"Werken aan de Ring": Openbaar onderzoek 2023

Beschrijving van het project en de impact ervan op Kraainem

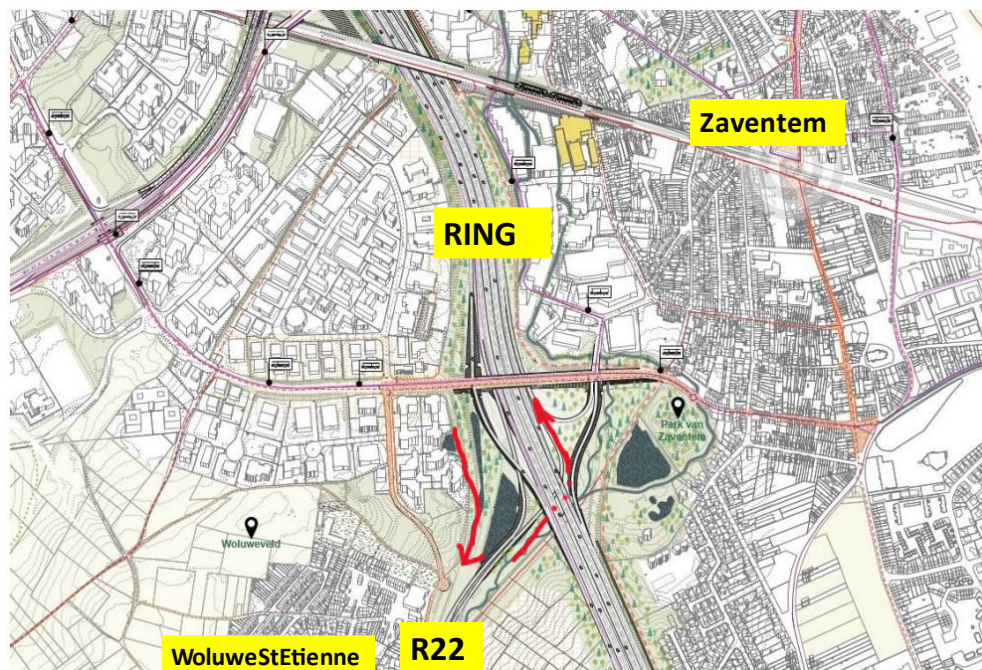
De oplossing die De Werkvennootschap in 2021 voorstelde, was om **de huidige directe verbinding tussen de Woluwelaan en de Ring door te knippen** tussen de Woluwelaan en de Ring, om het aantal op- en afritten tussen Zaventem, de Henneaulaanbrug en de E40 Leuven te verminderen en zo het aantal ongevallen te verminderen.

De oplossing die in deze openbare raadpleging wordt voorgesteld, is om deze verbinding via wegen langs de ringweg (zie de rode pijlen in het schema hierboven). In dit stadium wordt de Woluwelaan dus niet geknipt, zoals destijds besproken.

Wij zijn van mening dat dit een goede oplossing is.

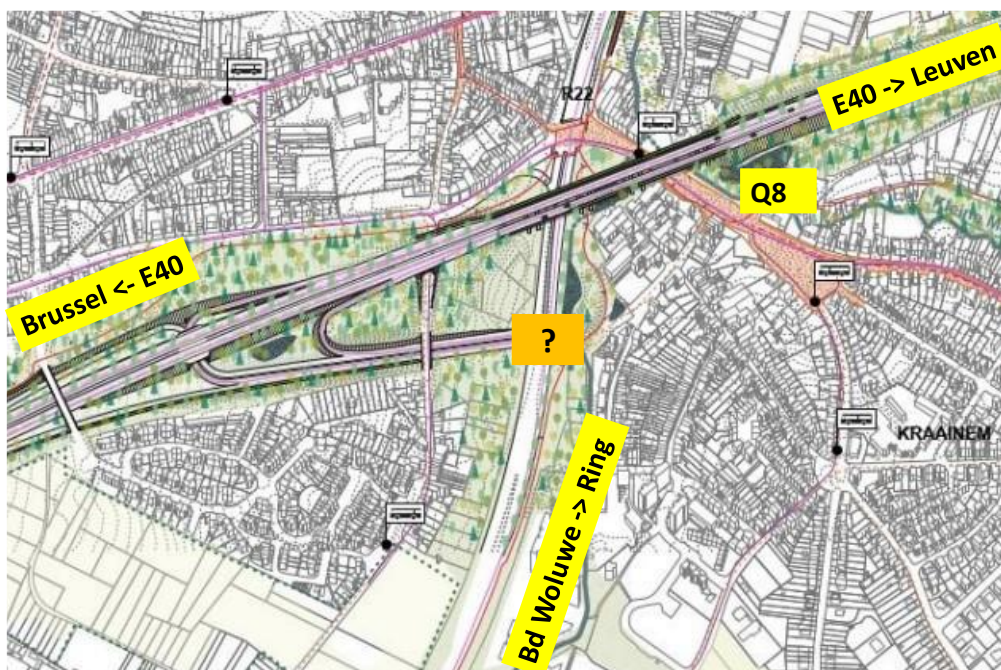
De Werkvennootschap stelt voor om, zoals in 2021, de op- en afrit van de E40 ter hoogte van station Q8 af te schaffen, net als de recent heringerichte op- en afritten aan de Bevrijdingslaan aan de kant van Woluwe-St-Etienne en een nieuw complex van op-en afritten te bouwen dat aansluit op de Woluwelaan, waar de huidige afrit Kraainem vanuit Brussel zich bevindt.

De oprit naar de snelweg bij het station Q8 zou dus vervangen worden door een toegang vanaf Woluwelaan (**oranje vierkant hierboven**), en de toegang van en naar de UCL en het Sint-Luc hospitaal zou ook via dit nieuwe knooppunt lopen, dat mogelijks verzadigd zal zijn tijdens de spitsuren.

Eerst is het noodzakelijk om ervoor te zorgen dat het gebruikte systeem [het lijken in dit stadium verkeerslichten te zijn] voor de kruising van dit nieuwe knooppunt ('A C Kraainem') met de R22 (oranje vierkant in bovenstaande figuur) een vlotte doorgang mogelijk zal maken, zowel voor voertuigen die op dit punt langs de Woluwelaan rijden als voor de voertuigen die deze verlaten in de richting van de E40 of er aankomen via de E40.

De toegang tot de E40 achter de het Q8-station kan pas worden verwijderd als de A C Kraainem is geplaatst, alsook een garantie dat deze goed werkt.
